SZPITAL POWIATOWY
im. Jana Pawła II
11-200 BARTOSZYCE
ul. Kardynała Wyszyńskiego 11

WYJAŚNIENIA TREŚCI SIWZ

dot.: postępowania o udzielenie zamówienia publicznego. Numer sprawy: 10/2018.

Nazwa zadania: „Dostawa sprzętu medycznego oraz sprzętu ICT w ramach projektu p.n.: „Poprawa efektywności systemu ratownictwa medycznego w Powiecie Bartoszyckim poprzez modernizację i doposażenie SOR Szpitala Powiatowego w Bartoszycach.”

14. dotyczy-zadanie nr 4, poz. 1 - Łóżko IT z wagą + materac przeciwoleżynowy – 2 szt.

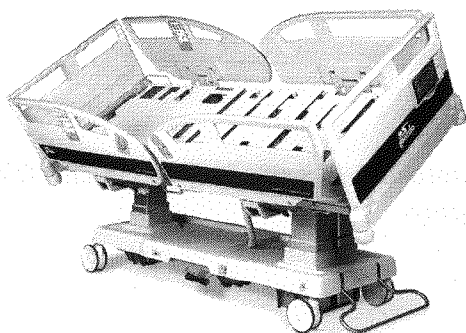
Czy Zamawiający dopuści łóżko wyposażone we wskaźniki kąta nachylenia segmentu oparcia pleców i przechyłów wzdłużnych (po dwie sztuki od strony zewnętrznej barierek), umieszczone w okolicach bioder pacjenta (wskaźniki widoczne niezależnie od pozycji barierek)? Oferowane rozwiązanie jest tożsame ze wskazanym przez Zamawiającego.

Odpowiedź:

24. dotyczy-zadanie nr 4, poz. 2 - łóżko obserwacyjne – 5 szt.

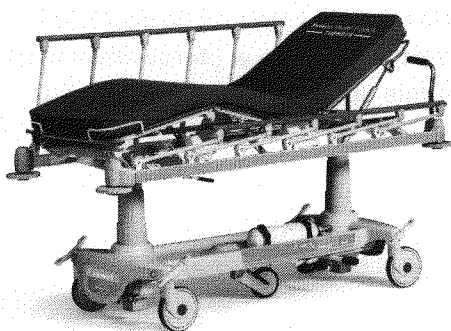
Czy Zamawiający dopuści łóżko nie posiadające „podpory reanimacyjnej”? W oferowanym łóżku leże jest wykonane z płyty HPL zapewniającej bardzo wysoką stabilność podczas reanimacji i w tym przypadku nie ma konieczności stosowania podpory reanimacyjnej w celu przeprowadzenia reanimacji.

Odpowiedź:

32. dotyczy-zadanie nr 4, poz. 3 - Łóżko – wózek – 2 szt.

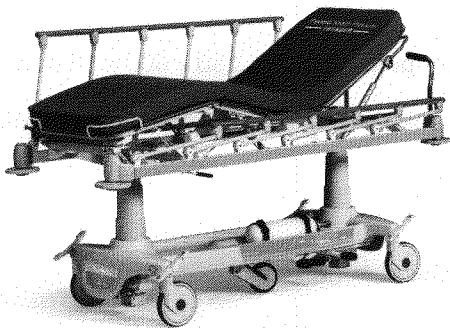
Czy Zamawiający dopuści łóżko wyposażone w opuszczane bariery boczne po obu stronach leża, zabezpieczające pacjenta na długości ok. 80% z wolną przestrzenią pomiędzy szczytem, a barierką?

Odpowiedź:
